En fecha 31/ 07/ 2020 se recibió en esta Real Academia de Bellas Artes un escrito de la Directora General de Cultura y Patrimonio Dña. Mº Carmen Amoraga Toledo dirigido al presidente de la Real Academia de Bellas Artes de San Carlos D. Manuel Muñoz Ibáñez, solicitando un dictamen sobre el proyecto de rehabilitación de fachadas de la parroquia de San Juan Bautista de Artana presentado por el Obispado de Segorbe-Castellón. El informe deberá tomar en consideración, al menos, los valores patrimoniales del B.R.L. descritos en el artículo 35,4 de la Ley citada (históricos, artísticos, arquitectónicos o arqueológicos) y los efectos de la intervención propuesta sobre dichos valores, así como cuantas otras consideraciones crea conveniente, en los extremos que esa institución considere oportunos. El informe se realizará atendiendo al artículo 7 de la Ley 4/1998, de 11 de junio, del Patrimonio Cultural Valenciano, que designa a la Real Academia de Bellas Artes de San Carlos, como institución consultiva de la Administración en materia de patrimonio cultural.

## I N F O R M E

## 5.- RESUMEN DE LA EVOLUCION CONSTRUCTIVA DE LA IGLESIA DE ARTANA REFLEJADA EN EL MURO NORTE

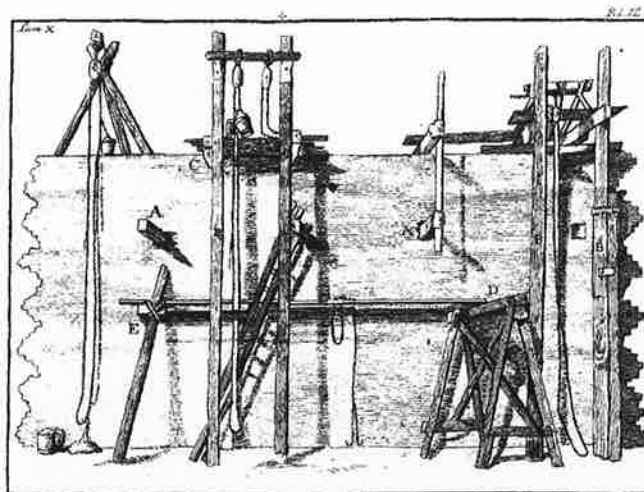
Considerando los valores citados en el artículo 35.4 de la Ley 4/1998, de 11 de junio, del Patrimonio Cultural Valenciano (históricos, artísticos, arquitectónicos o arqueológicos) y los efectos de la intervención propuesta sobre dichos valores, se estima que la solución mas adecuada sería dejar abierta una ventana arqueológica en el muro norte consistente en dejar las crujías 3, 4 y 5 del muro norte restauradas con el revoco enrasado característico del siglo XVII. El mortero debería ser de cal con arena propia del terreno para dar la coloración adecuada. Para la ejecución de este revoco puede tomarse como ejemplo, aunque sea algo posterior, el existente en la parte alta del muro de la capilla del Corazón de Jesús. La parte cegada de la portada llevaría un tratamiento mas ligero y diferenciado. El resto del muro quedaría protegido por el tipo de enlucido realizado en 1894-1896. Junto a este se instalaría un panel que explicaría, de forma didáctica, la evolución e historia constructiva del edificio.
